スリムダクトSD(SD-77/100-G) 仕様変更

この度、耐候性向上のためスリムダクトSD(SD-77-G・SD-100-G)の仕様を変更することになりましたので、ご案内いたします。

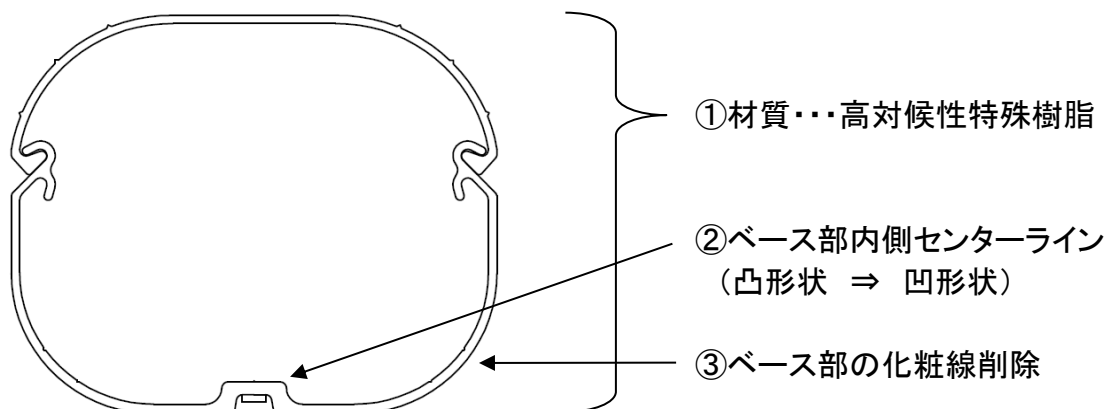
- ① 材質をPVCから高耐候性特樹脂に変更。
- ② ベース部内側センターラインを「凸形状」から「凹形状」に変更。
- ③ ベース部の化粧線を削除。
